Mission régionale d'autorité environnementale

**Avis délibéré de la mission régionale
d'autorité environnementale
Hauts-de-France
sur le projet de parc éolien de Rumilly
sur la commune de Rumilly (62)
Étude d'impact de juin 2025**

n°MRAe 2025-8946

Carte de présentation du projet (étude d'impact - page 148)

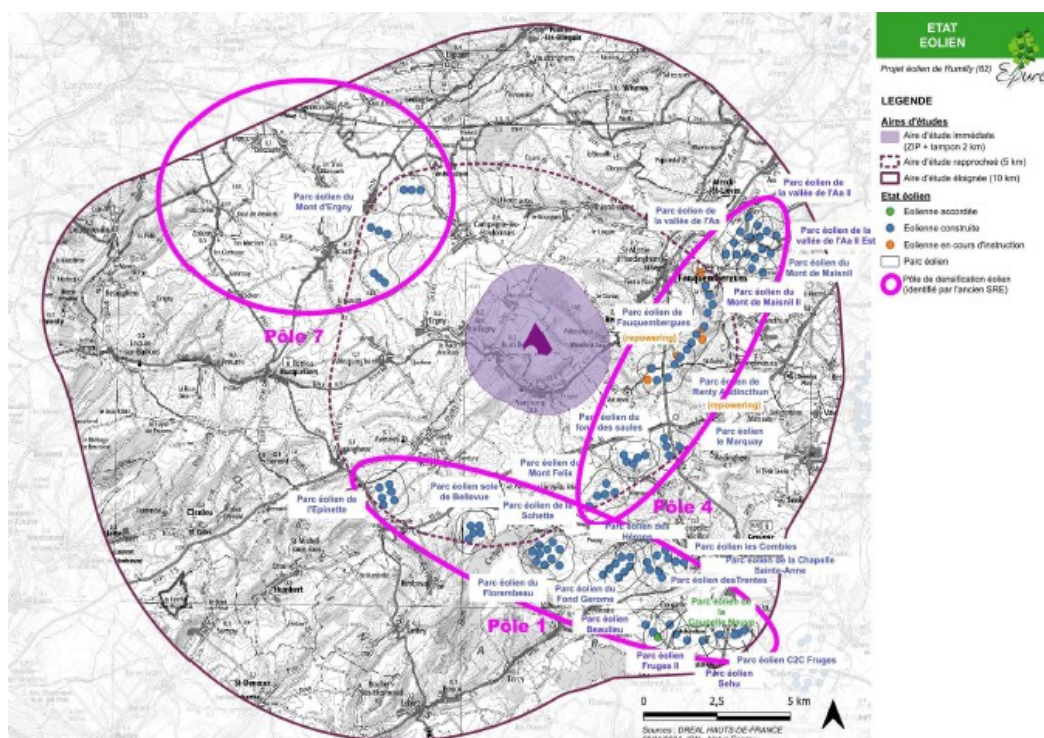
Le tracé définitif du raccordement du parc éolien au poste source² et au réseau de distribution électrique n'est pas encore défini. Selon l'étude, le raccordement envisagé à ce stade du projet se ferait sur les postes source de « Fruges » ou « Lumbres » situés respectivement à 14 et 18 kilomètres du projet. Les éléments joints indiquent cependant que ces deux postes sources ne disposeraient pas des capacités techniques de transformation suffisantes pour permettre le raccordement de la centrale au réseau public de distribution d'électricité (étude d'impact – page 166).

Le raccordement du parc éolien est un élément du projet dès lors qu'il est réalisé dans le but de permettre aux éoliennes de fonctionner, il doit être étudié.

L'autorité environnementale recommande de confirmer la ou les possibilités de raccordement du parc à un poste source et pour chacun de ces scénarios :

- d'apporter des garanties quant à la disponibilité effective d'un poste de raccordement ;
- de décrire les milieux et les espèces potentiellement impactés ;
- d'évaluer les enjeux et les impacts potentiels causés par le raccordement ;
- le cas échéant, établir des mesures pour éviter, réduire et en dernier lieu compenser ces impacts.

Distance aux structures ligneuses (étude d'impact écologique - page 121)

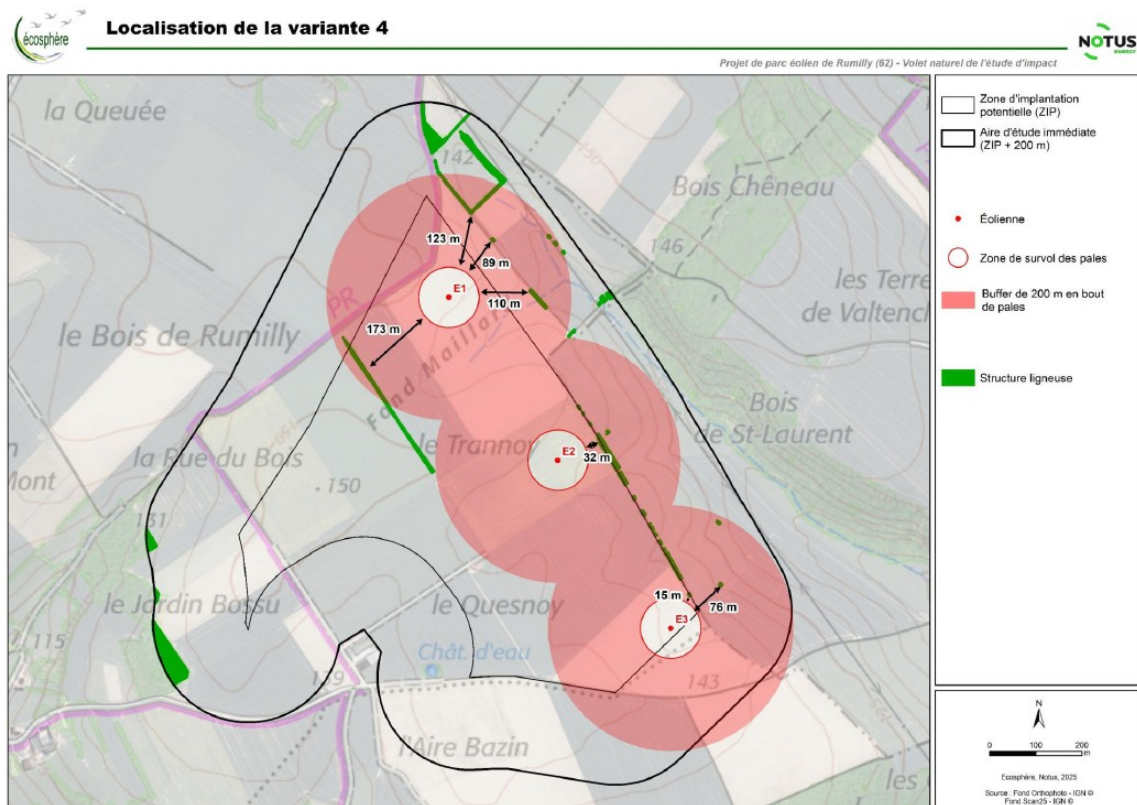
La cartographie présentée page 121 de l'étude d'impact écologique indique que la totalité des mats se situeraient à entre 15 et 110 mètres en bout de pales des haies présentes sur la ZIP, structures ligneuses de forte activité et servant d'axe de transit.

Le guide Eurobats⁷ recommande d'implanter les éoliennes à un minimum de 200 mètres en bout de pale des haies fonctionnelles ou des lisières afin de réduire la perte d'habitat et les phénomènes de collision ou barotraumatisme.

L'autorité environnementale recommande, après ré-évaluation des enjeux dans les aires d'études immédiate et rapprochée :

- *de requalifier le niveau des impacts pour les chauves-souris, au regard des sensibilités élevées des espèces présentes ;*
- *de porter à au moins 50 mètres la garde au sol de toutes les éoliennes, puis d'actualiser le volet paysager en conséquence ;*
- *de poursuivre la démarche d'évitement en déplaçant les éoliennes à une distance d'au moins 200 mètres en bout de pale des zones importantes pour les chauves-souris (zones de chasse, bois ou haies), conformément au guide Eurobats.*
